Modulo per la presentazione delle osservazioni per i piani/programmi/progetti sottoposti a procedimenti di valutazione ambientale di competenza statale

ID: Codice procedura (ID_VIP/ID_MATTM): 12691

“Progetto di un impianto eolico denominato "Pitigliano" ubicato nei comuni di Pitigliano (GR) e Sorano (GR) costituito da 20 (venti) aerogeneratori di potenza nominale 7,0 MW per un totale di 140,0 MW con relative opere connesse ed infrastrutture indispensabili”

Immagine 1. Vincoli ex art. 136 del CBC dal PIT della Regione Toscana e zona approssimativa dove è progettato l'impianto industriale.

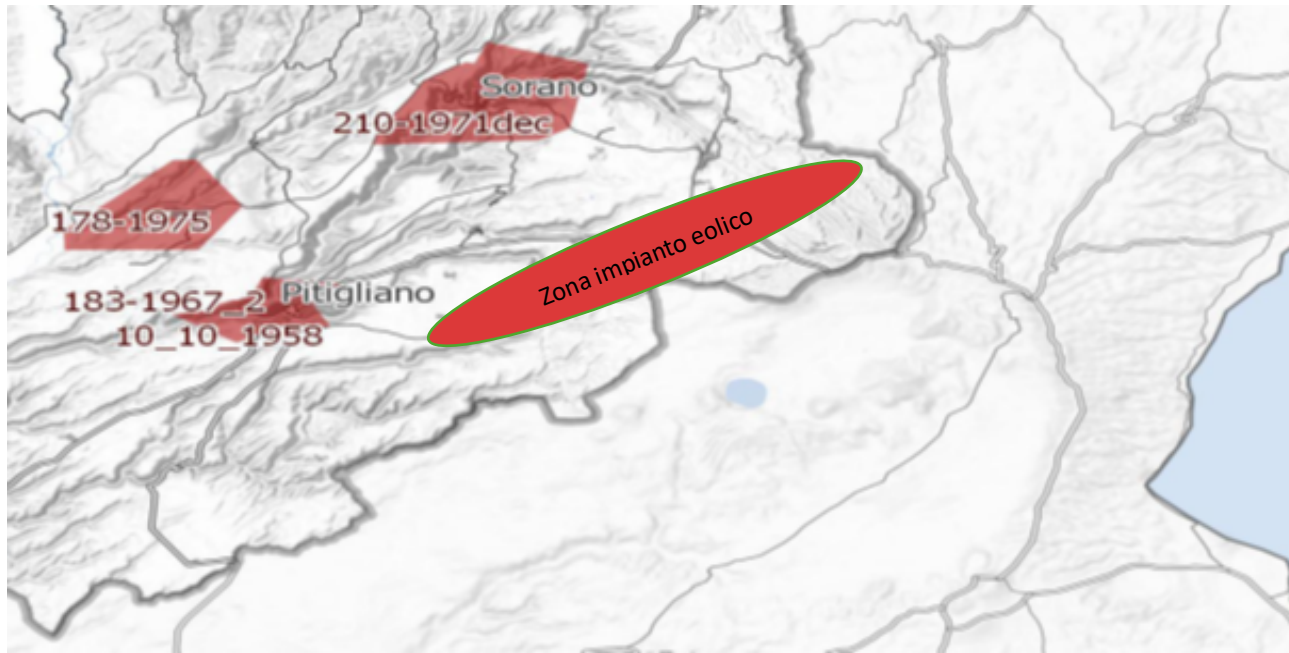
Al contrario si evidenzia che l'impianto eolico industriale citato non solo ricadrebbe con tutti e 20 gli aerogeneratori all'interno delle fasce di rispetto di 3 km dei due vincoli paesaggistici di notevole interesse pubblico esistenti nella Regione Lazio e con una parte di essi nel vincolo paesaggistico del centro abitato di Sorano (GR), quindi in aree non idonee all'installazione di impianti di energia rinnovabile. Addirittura, alcuni aerogeneratori sarebbero ubicati a poche centinaia di metri dai perimetri dei due vincoli paesaggistici laziali ex art 136 del CBC. (Nell'Allegato n. 3 sono riportate le immagini che illustrano in maniera dettagliata quanto affermato).

un'ulteriore incompatibilità con la tutela del Paesaggio.

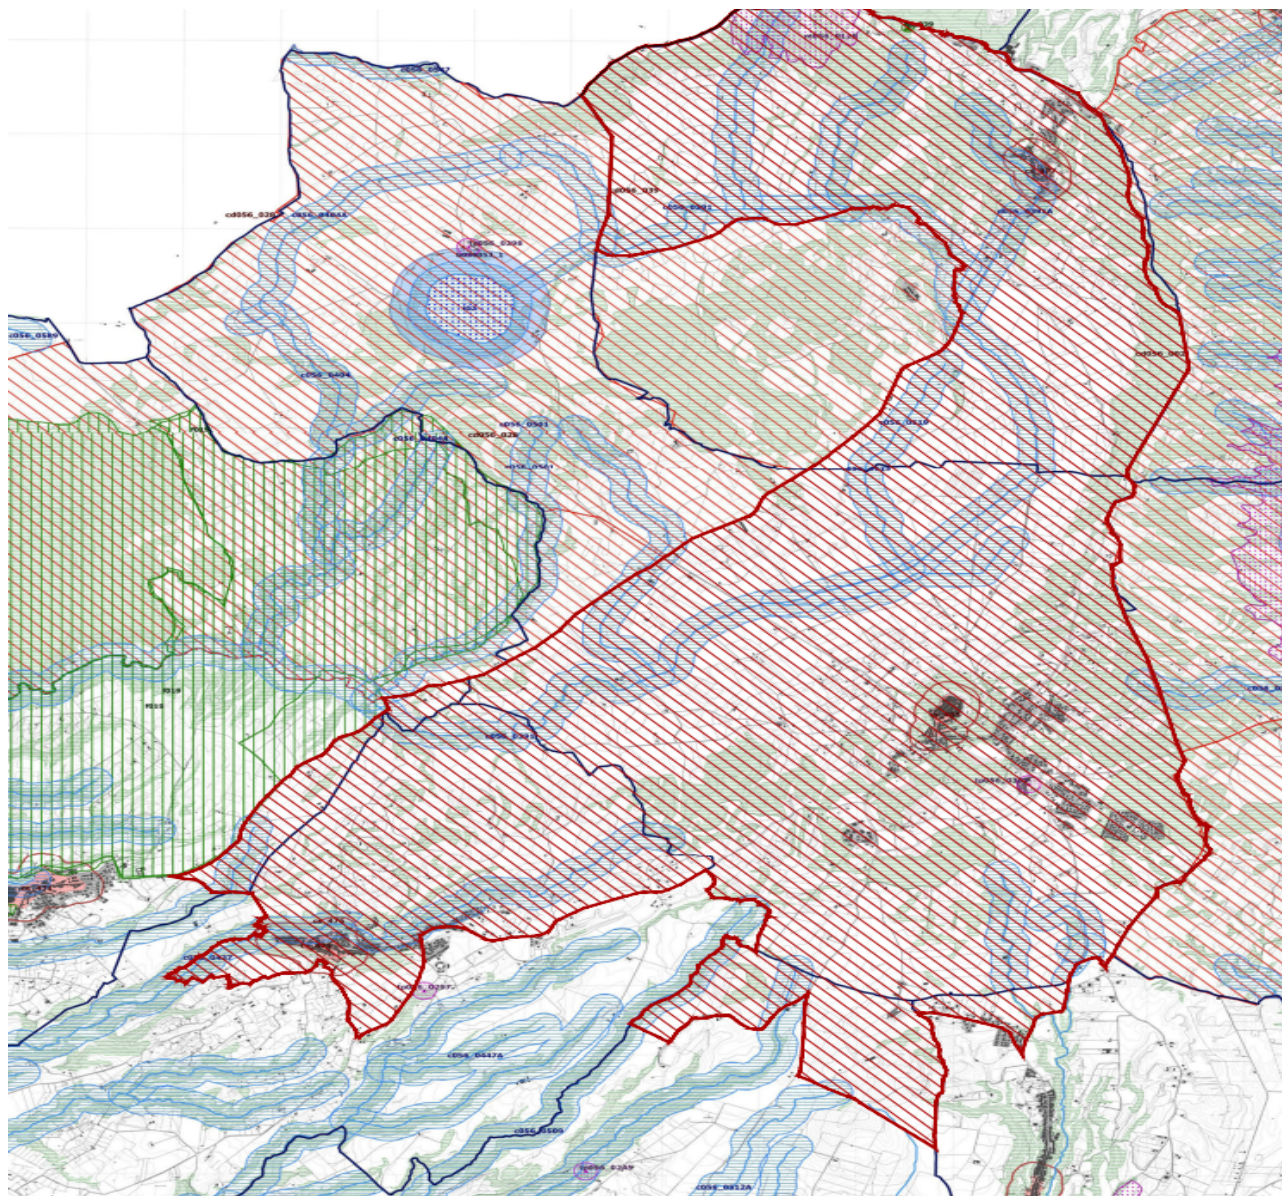
Come è illustrato nell'immagine si ribadisce che l'impianto industriale *Pitigliano* ricade completamente all'interno delle fasce di rispetto dei due vincoli di notevole interesse pubblico e lambisce quelle di un terzo vincolo e quindi come affermato dal Consiglio di Stato nelle sentenze citate, l'impianto è insediato in area non idonea ai sensi dell'art. 20 comma 8 lettera c quater del D.Lgs. n. 199/2021 e ss.mm.ii al contrario di quanto sostiene la proponente.

Si ricorda inoltre che il vincolo dell'*"Orlo della Caldera di Latera"* ha cucito insieme i due vincoli enunciati e già esistenti della *Conca del Lago di Bolsena* (D.M. 24.10.1960 e D.M. 22.05.1985) e la *Conca del Lago di Mezzano* e territorio circostante (DM 22.05.1976 "*Conca del Lago di Mezzano e territorio circostante*" e DM 22.05.1984 "*Selva del Lamone*") testimoniando, se ce ne fosse stato ancora bisogno, il notevole pregio paesaggistico di tutta l'area. Pregio paesaggistico arricchito dal valore naturalistico della confinante Riserva Naturale regionale *Selva del Lamone* con la sua Area Contigua e i vari siti *Natura 2000* e le due aree di importanza internazionale per gli uccelli, *IBA 099 Lago di Bolsena* e la *012 Selva del Lamone*. Inoltre, si segnala anche l'impatto sulle tradizioni agroalimentari con la zona DOC vino bianco di Pitigliano, del Pecorino Toscano DOP, dell'olio extravergine di oliva DOP Canino, la Lenticchia di Onano, il vino Aleatico e il fagiolo del Purgatorio di Gradoli e altri pregiati prodotti tipici locali del *Biodistretto del Lago di Bolsena* che comprende anche i comuni laziali interessati dall'impianto industriale.

Immagine 3. Cumulo di una parte di impianti eolici, fotovoltaici e geotermici industriali in progettazione ed esistenti intorno all’eolico industriale Pitigliano.

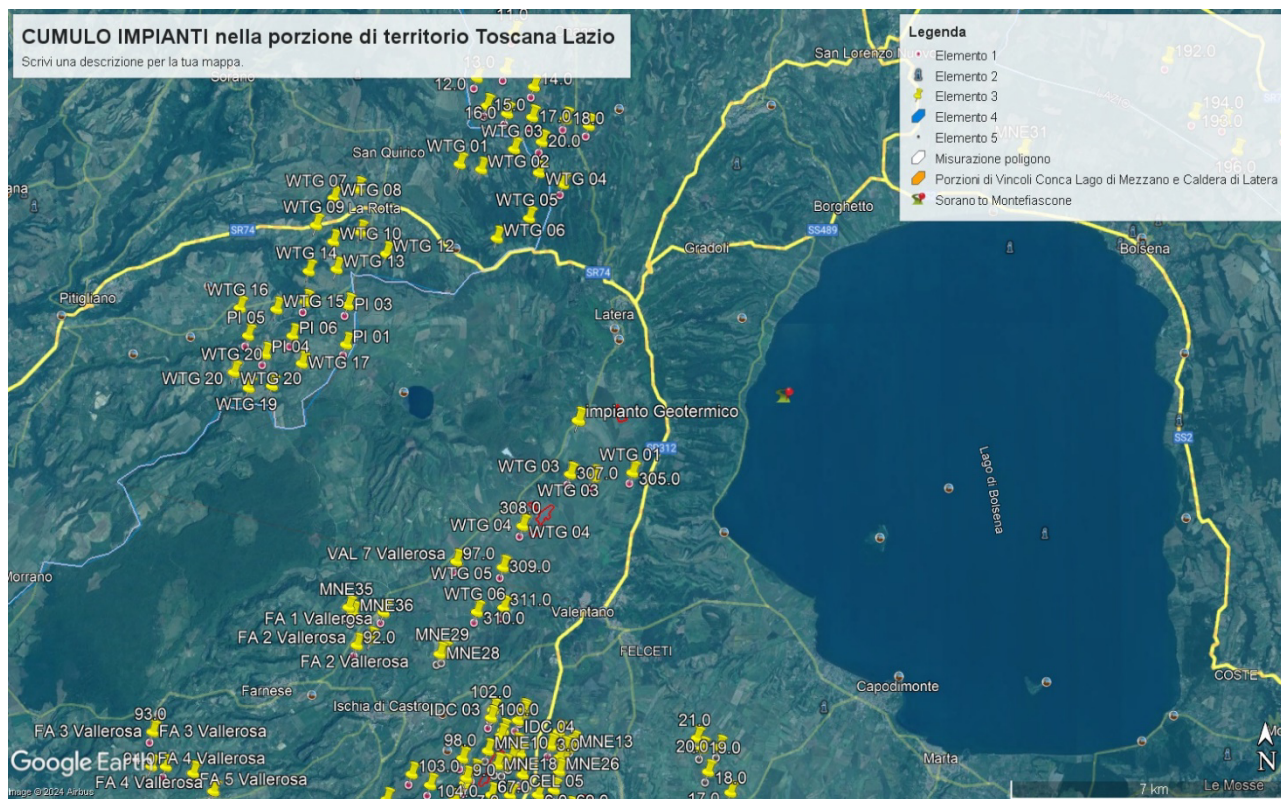
scale di studio (vasta, intermedia e di dettaglio...". Le analisi debbono non solo definire l'area di visibilità dell'impianto eolico industriale, **ma anche il modo in cui l'impianto viene percepito all'interno del bacino visivo.** Le analisi visive debbono inoltre tenere in opportuna considerazione **gli effetti cumulativi derivanti dalla compresenza di più impianti".** Nella Relazione Paesaggistica e nello Studio di Impatto Ambientale prodotte dalla proponente come già evidenziato è stato ignorato il vincolo paesaggistico di notevole interesse pubblico ex articolo 136 del Codice dei Beni Culturali "*Ambito paesaggistico, geologico e geomorfologico dell'Orlo della Caldera di Latera ...*" Non vengono nemmeno citati gli impianti eolici in progetto al MASE, il *Rempillo* (6 aerogeneratori) e un altro in verifica amministrativa di 14 aerogeneratori e 72,6 MW. Ad oggi nei territori di Pitigliano, Sorano e in quello limitrofo potenzialmente potrebbero essere insediati 40 aerogeneratori alti 200 metri e larghi 170. Ma la Proponente si guarda bene dal citare gli altri impianti che creerebbero il cumulo e quindi maggiore impatto. Infatti, sul territorio della *Città del Tufo* (Sorano e Pitigliano) impatterebbero anche l'impianto eolico *Montarzo* di Onano con 13 aerogeneratori dalle dimensioni ricordate, l'altro eolico industriale nel territorio di Valentano con sette aerogeneratori (stesse dimensioni), gli impianti di Farnese con un minieolico di 3 Torri alte 60 metri già installate in località *Poggio del Crognolo* e l'impianto eolico industriale *Vallerosa* (7 aerogeneratori alti 200 metri e larghi 158 metri) in procedura VIA presso la Regione Lazio. Inoltre, altri impianti del minieolico già presenti a Valentano, Cellere e Piansano e due progetti eolici industriali con le stesse dimensioni (200 m x 170 m) nel Comune di Ischia di Castro. La valutazione del cumulo non prende in considerazione neanche gli impianti industriali di fotovoltaico e agrivoltaico in progetto a Farnese, Valentano, Ischia di Castro, Cellere e neppure l'impianto geotermico in procedura VIA al MASE, progettato nella *Caldera di Latera*. Quindi è stata effettuata una valutazione del potenziale impatto cumulativo non veritiera a dispetto di quanto affermato dalla Proponente che sostiene di aver preso in

considerazione uno spazio di 10 km intorno al suo impianto per gli impatti che si creerebbero.

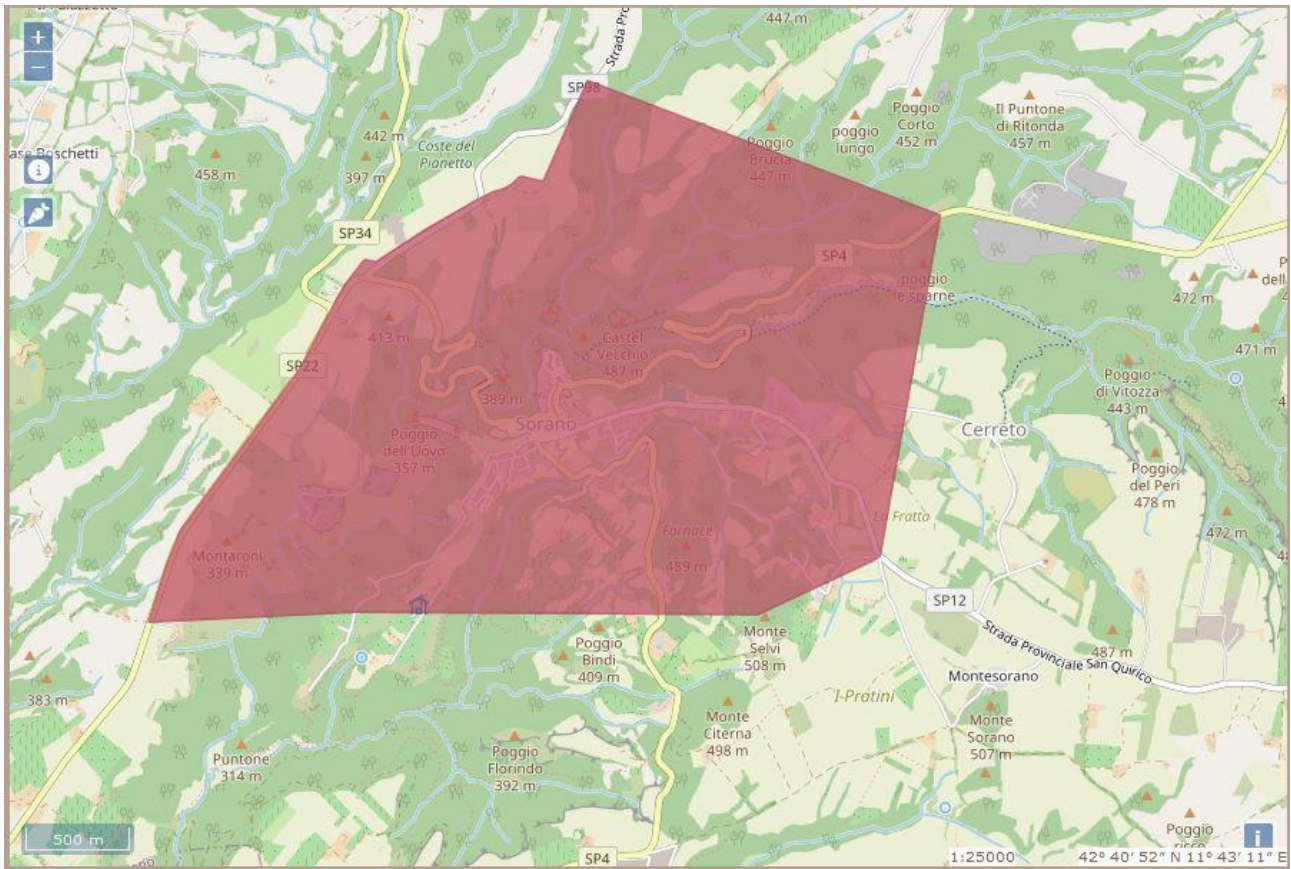
per il Comune di Pitigliano Codice Vincolo **90484** “Zona del Centro Storico di Pitigliano ed area circostante caratterizzata da memorie storiche e da monumenti insigni”, l’unico aerogeneratore interno alla fascia di rispetto di 3Km è il n.WTG.16 ml.2.900,00;

per il Comune di Sorano Codice Vincolo **90500** “Zona dell’abitato di Sorano caratterizzata da singolare omogeneità architettonica e vallate ricche di vegetazione”,

gli unici aerogeneratori interni alla fascia di rispetto di 3Km sono il n.WTG.07 ml.2.500,00 e il n.WTG.08 ml.2.300,00.

IMMAGINE n 2. Mappa eolici elaborata dall'Associazione Amici della Terra. La mappa evidenzia il cumulo degli impianti tra Lazio e Toscana.

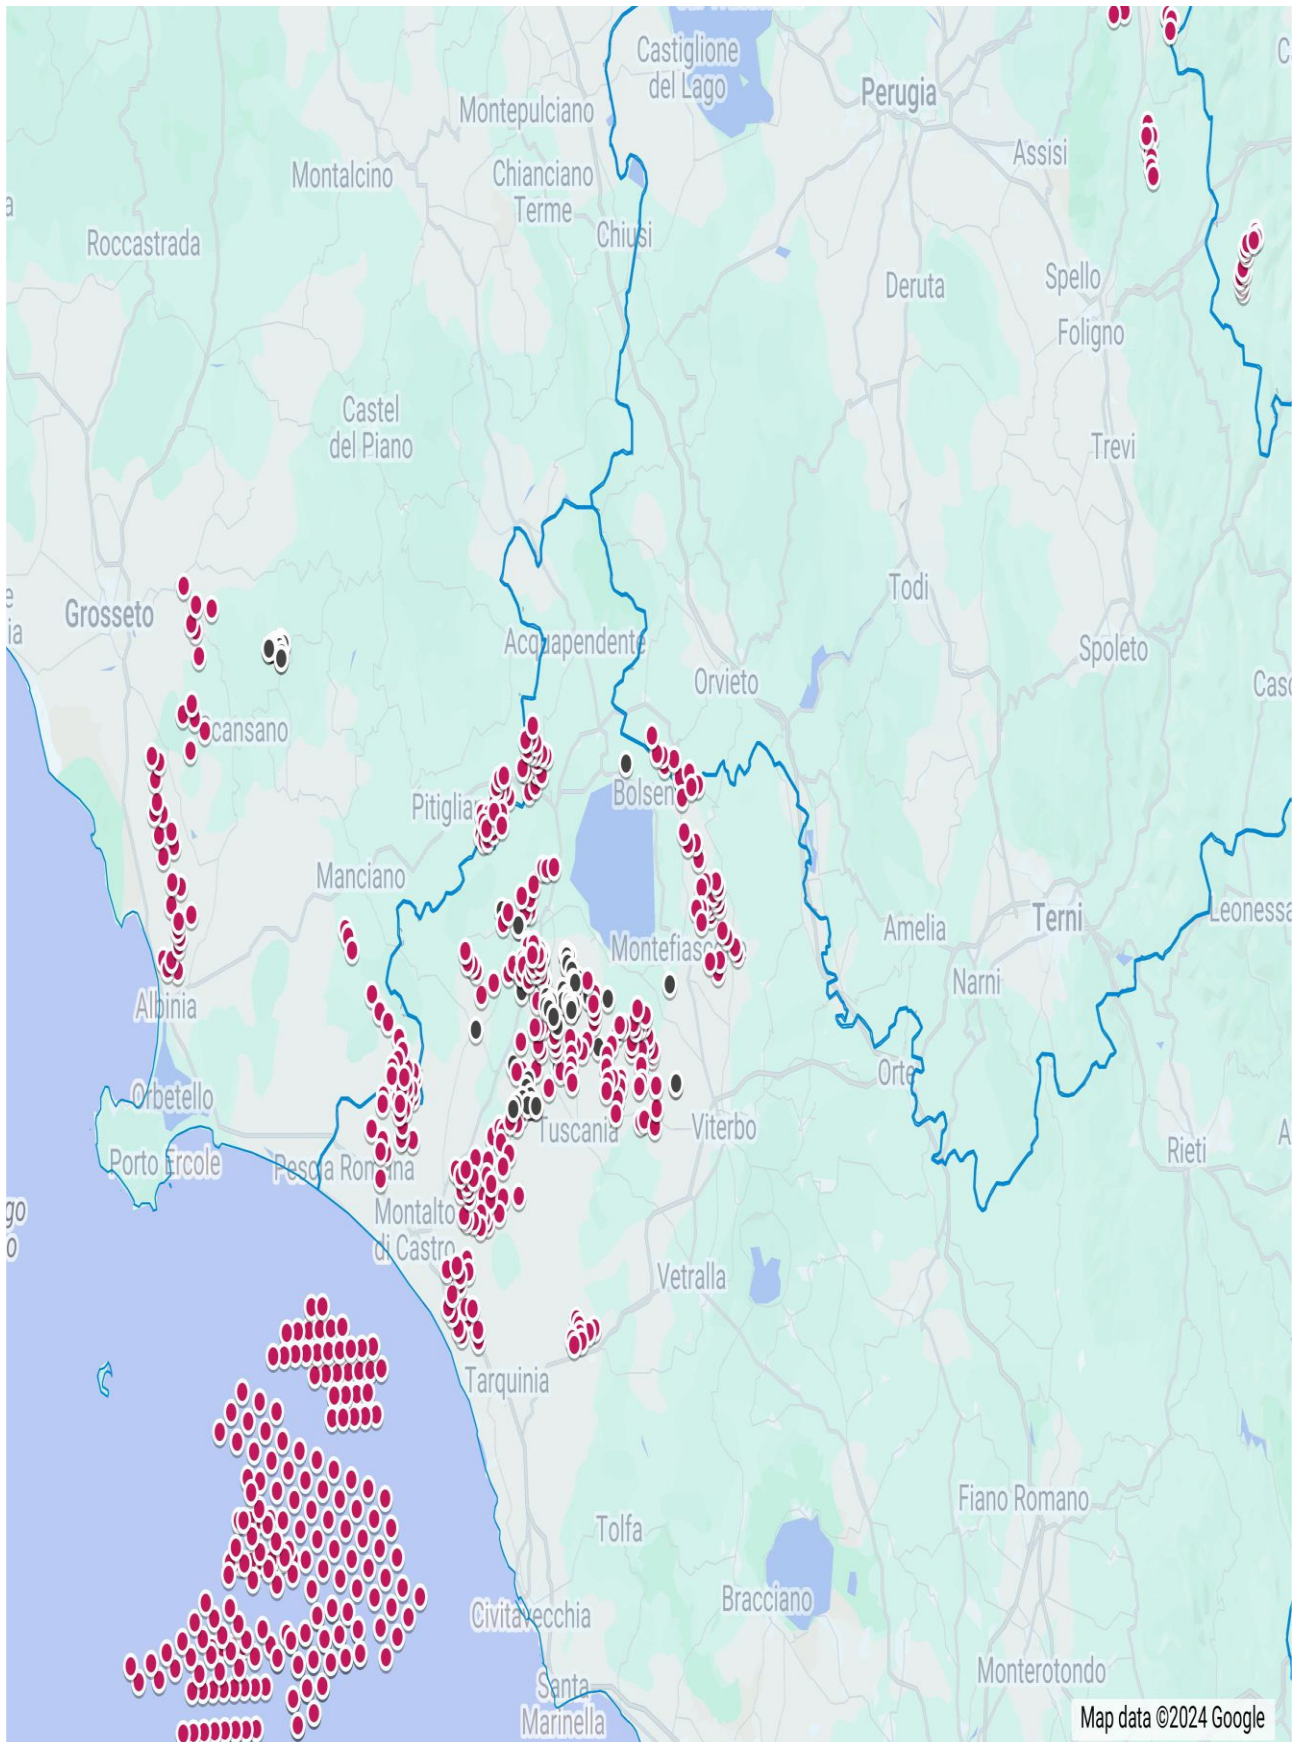
Riguardo al cumulo degli impianti FER, le mappe prodotte dalla proponente riguardano, come già evidenziato, soltanto una parte molto piccola degli impianti FER dell'area intermedia e vasta e in particolare di quelli eolici che contribuiscono a creare un notevole cumulo e la saturazione del territorio tosco laziale. Riguardo al cumulo dei soli impianti eolici si riporta la mappa dell'intervisibilità degli impianti eolici elaborata dall'associazione nazionale *Amici della Terra*.

Se agli impianti eolici rappresentati qui sopra, che non comprendono né l'impianto eolico *Pitigliano* né le altre 14 pale del progetto eolico in verifica amministrativa sempre nel territorio di Pitigliano, si aggiungono le migliaia di ettari (7000 finora) di territorio occupato dagli impianti fotovoltaici e agrivoltaici e dalle altre tipologie **appare chiaro il numero spropositato degli impianti FER nella Toscana meridionale e nella Tuscia.**
